Evidenčné číslo
7792/10301/2025

VYSVETLENIE INFORMÁCIÍ Č. 9

„Diaľnica D3 Žilina, Brodno – Kysucké Nové Mesto“

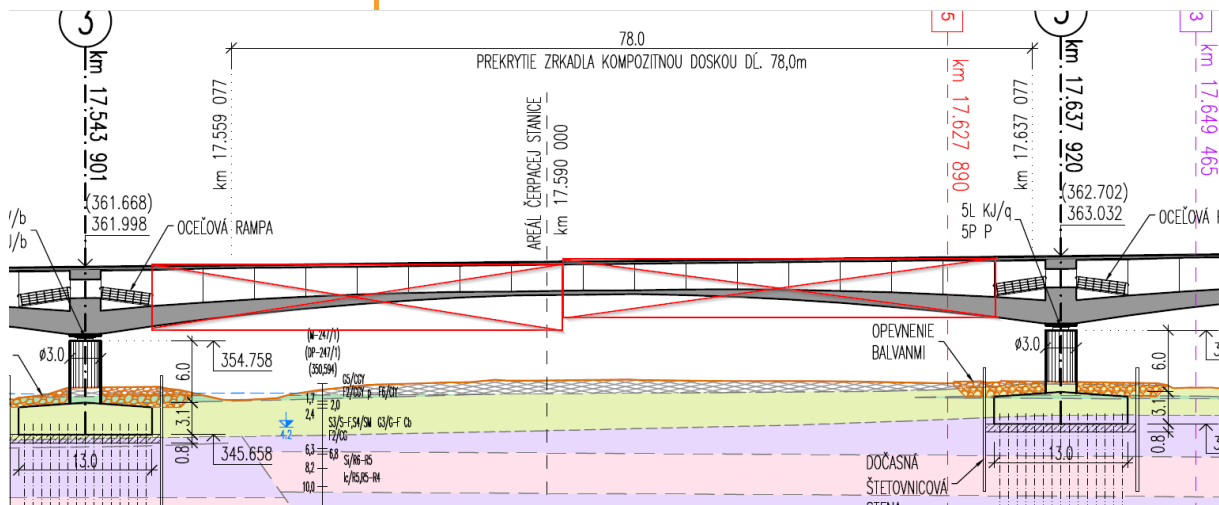
V nadväznosti na Vysvetlenie informácií č. 7 (zo dňa 24.2.2025), konkrétne odpoveď k otázke č. 194, kde verejný obstarávateľ uviedol skutočnosť, že ČSPH v Radoli musí ostať v prevádzke, žiadame verejného obstarávateľa o vylúčenie podmienky zachovania prevádzky na ČSPH minimálne počas výstavby nosnej konštrukcie mostu. Zabezpečenie bezpečnosti prevádzky stanice považuje uchádzač za komplikované a predražené riešenie tejto situácie.

[Platí odpoveď na otázku č. 194.](#)

① PREDAJŇA

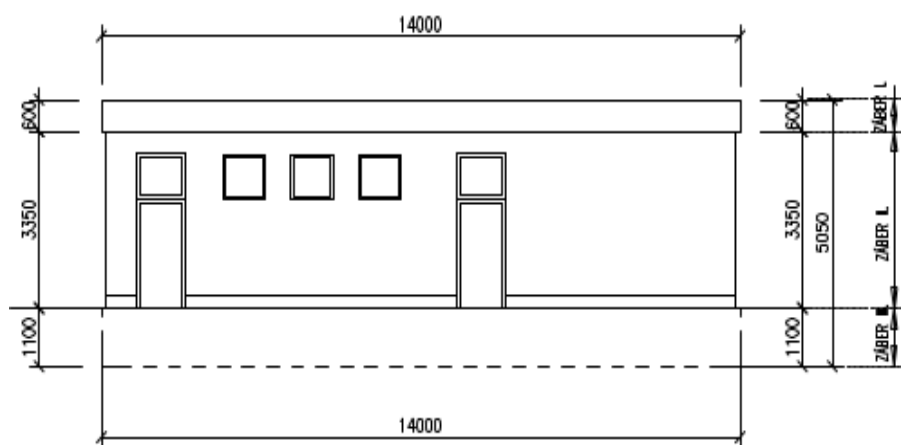
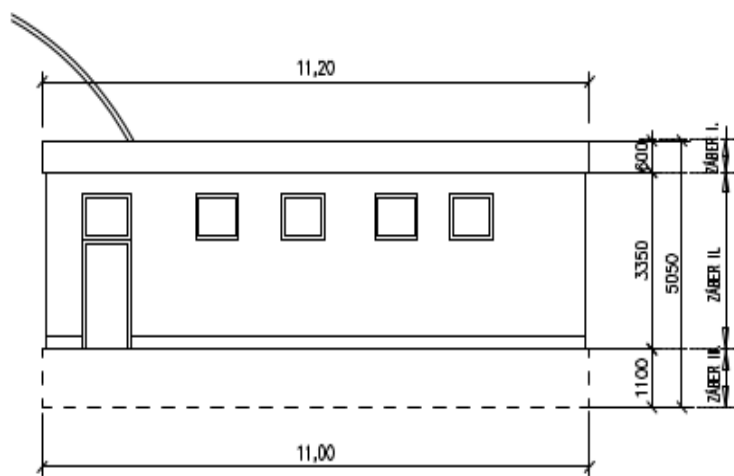
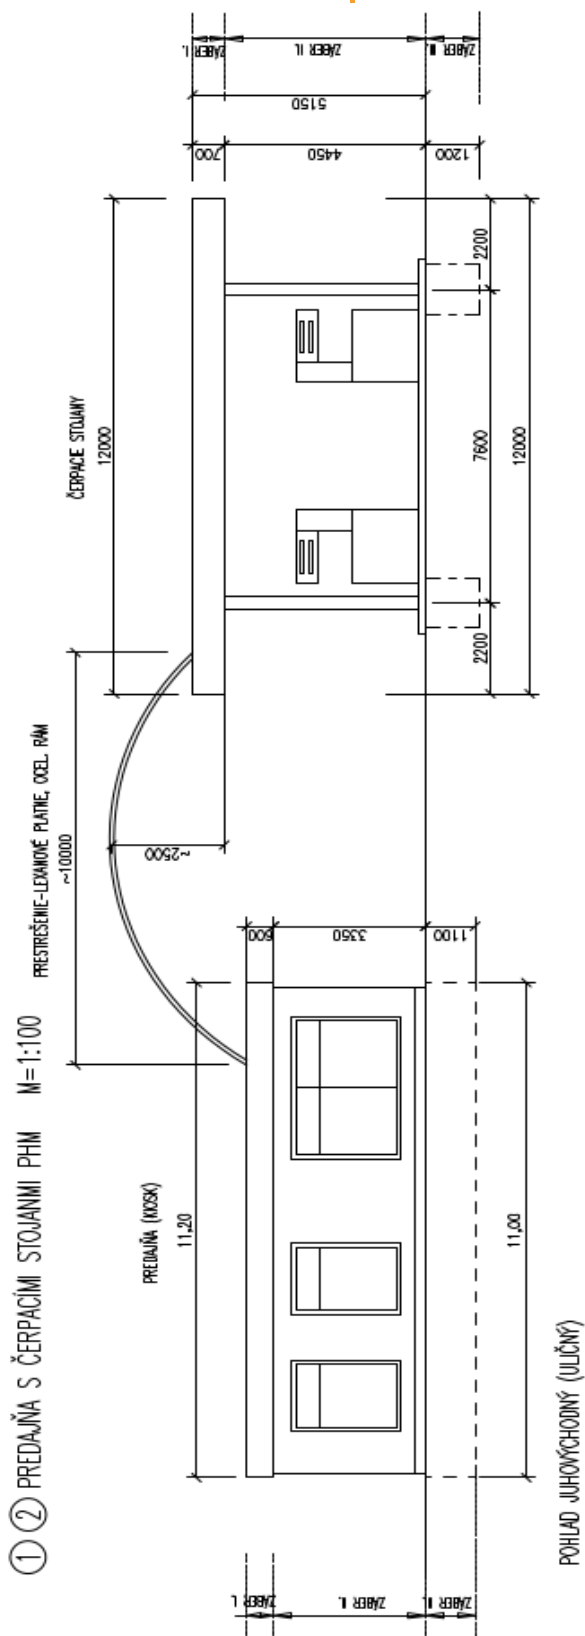
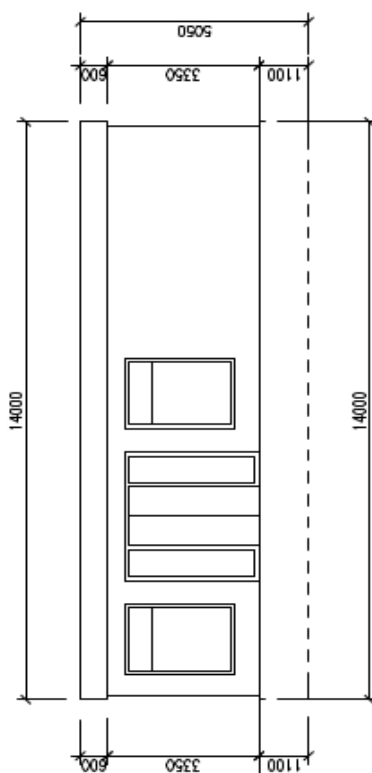
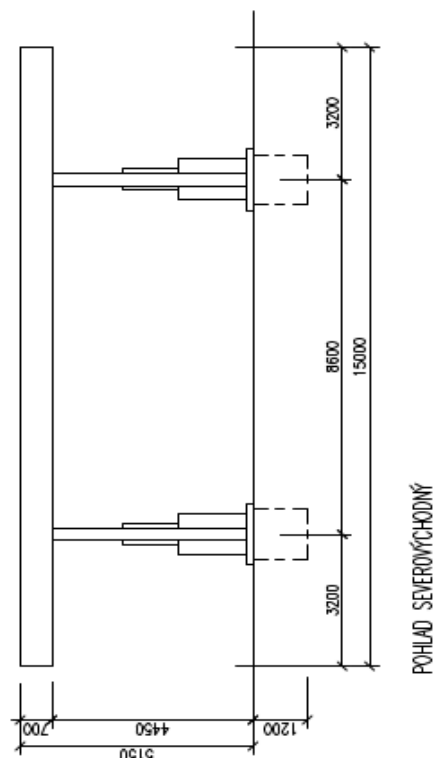
V prípade, žeby požiadavka verejného obstarávateľa ohľadom zachovania prevádzky na ČSPH v Radoli ostala nezmenená (viď predchádzajúcu otázku uchádzača), žiadame verejného obstarávateľa o stanovenie a špecifikovanie podmienok pre návrh týchto ochranných opatrení, bez ktorých nie je možné zodpovedne tieto práce navrhnuť a naceniť a to v minimálnom rozsahu: a.) skutočné zameranie objektov čerpacej stanice – pôdorysné a najmä výškové zameranie. Je vysoko pravdepodobné, že prípadná ochranná konštrukcia ale aj samotný vozík letmej betonáže pri výstavbe nosnej konštrukcie príde do kolízie s existujúcimi zastrešením stojanov ČSPH rovnako aj so zastrešením prechodu medzi stojanmi a budovou ČSPH (viď aj priložený obrázok vytvorený z pozdĺžneho rezu objektu mostu SO 247, na ktorom je červenou čiarou znázornený priestor pre pohyb vozíka LB a na ktorom absentujú výškové kóty terénu a zakreslenie samotnej ČSPH); b.) určenie podmienok pre zachovanie bezpečnosti – nakoľko ide o špecifickú prevádzku (potenciálne výbušné prostredie) – definovanie obmedzení a ochranných pásiem; c.) určenie rozsahu pre tieto opatrenia – je potrebné chrániť celý areál ČSPH spolu aj s priestorom podzemných nádrží PH alebo len priestory v rámci bežnej prevádzky (priestor pre zákazníkov). Uchádzač pripomína, že v tomto prípade nie je oprávnený požadovať tieto informácie od prevádzkovateľa ČSPH a bez týchto informácií nie je možné tieto práce naceniť. Žiadame verejného obstarávateľa a doplnenie týchto informácií ako súčasť súťažných podkladov.

a.) Zhotoviteľ stavby musí zvoliť takú technológiu výstavby (typ a rozmery vozíka a ochranných konštrukcií) aby nezasiahol do konštrukcií ČSPH v Radoli, prípadne po dohode s majiteľom ČSPH niektoré konštrukcie demontovať a po ukončení výstavby obnoviť. Súčasťou dokladovej časti je aj vyjadrenie majiteľa ČSPH:

- Ostatné dotknuté objekty našej prevádzky sú zahrnuté v projekte stavby v dostatočnom rozsahu. Žiadame, aby počas výstavby diaľnice bola rešpektovaná prevádzka čerpacej stanice PHM v čase 5:30 – 22:00 hod. Prípadné nevyhnutné obmedzenie riešiť s patričným predstihom a po vzájomnej dohode so zhotoviteľom stavby.

Pôdorysné rozmery sú zrejmé s geodetického zamerania (polohopisu). Výškové rozmery budovy ČSPH sú nasledovné:

b.) v súlade s platnou legislatívou, najmä predpismi v oblasti BOZP

c.) je potrebné chrániť celý areál ČS PHM, nakoľko v rámci celého areálu sa môžu pohybovať osoby, vykonávajúce servisnú činnosť ČS PHM.

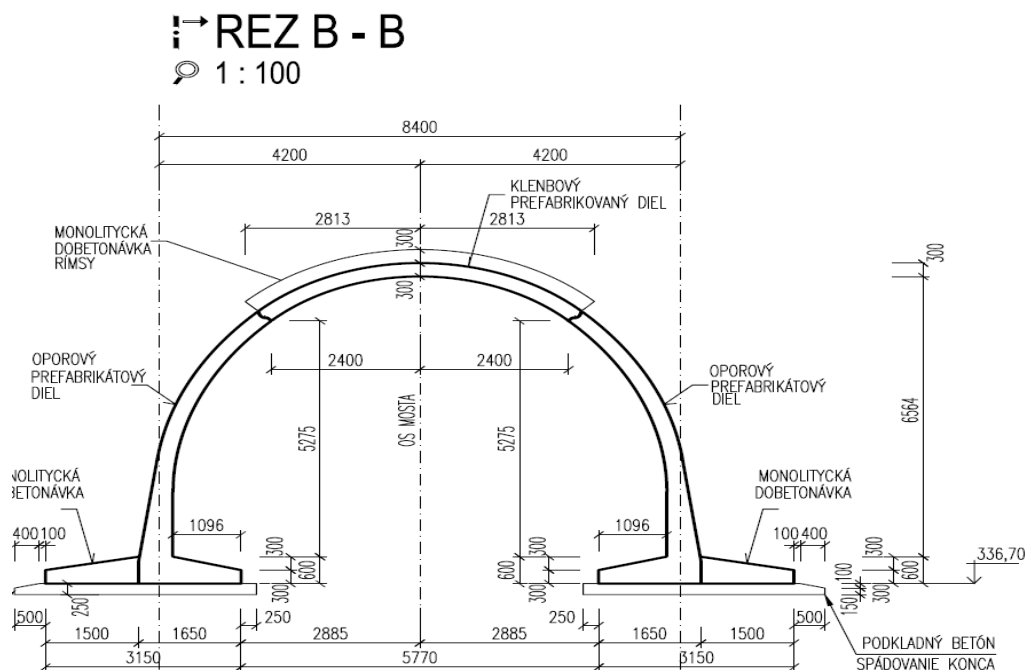
V rámci objektu SO 248.1 Ekodukt nad preložkou poľnej cesty v km 13,300 je na výkrese 0007-Tvar nosnej konštrukcie.pdf znázornená monolitická dobetonávka ríms. Položky pre uvedené práce nie sú súčasťou predloženého výkazu výmer.

Z oboch uvedených podkladov či podľa popisu, prepočtu množstva, ako aj hrúbky konštrukcií (podkladný betón 250 mm, monolitická dobetonávka hr. 300 mm) jednoznačne vyplýva, že v predloženom súpise prác sa nikde nevyskytujú práce pre realizáciu monolitickej dobetonávky ríms. Nie je v silách uchádzača odhadovať triedu

betónu a množstvo konštrukčnej výstuže, či prípadné prepojenie (kontaktný mostík, vzájomné previazanie výstuže) medzi prefabrikovanou klenbou a monolitickou dobetonávkou. Rovnako v zmysle triednika TSP nie je možné vykazovať spolu realizáciu podkladného betónu s realizáciou monolitickéj dobetonávky rímsy, nakoľko sa jedná o z hľadiska prácnosti diametrálne odlišné konštrukcie.

Žiadame preto opätovne verejného obstarávateľa o doplnenie chýbajúcich položiek (betón, debnenie, výstuž) do súpisu prác, tak ako sú vykázané aj v ostatných mostných objektoch.

Do výkazu výmer sa doplnia predmetné položky k betónom, debneniu a výstuži.
